SERVICE INFO – INA 0153

Pyörä 532 0662 10

Käyttö useampien autonvalmistajien tuotteissa

Kuva 2: 532 0662 10 – Pyörä INA

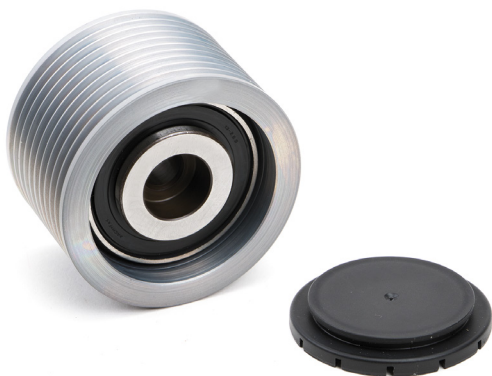
Se jätettiin pois ohjainpyörästä 532 0662 10 (kuva 2). Muovitiivisteeseen ja -kannen sijasta on käytetty teräksistä tiivisteväystä (kuva 2).

Autojen Renault ja Volvo valmistajat käyttävät edellä esitettyjen moottorien apulaitekäytössä muovitiivisteellä varustettua ohjainpyörää (kuva 1). Asennettuun ohjainpyörään asetetaan muovikansi, joka estää lian ja veden pääsyn pyörän sisään.

Ohjainpyörän 532 0662 10 tekniset ominaisuudet ovat samat ja sitä voidaan käyttää näissä moottoreissa rajoituksetta!
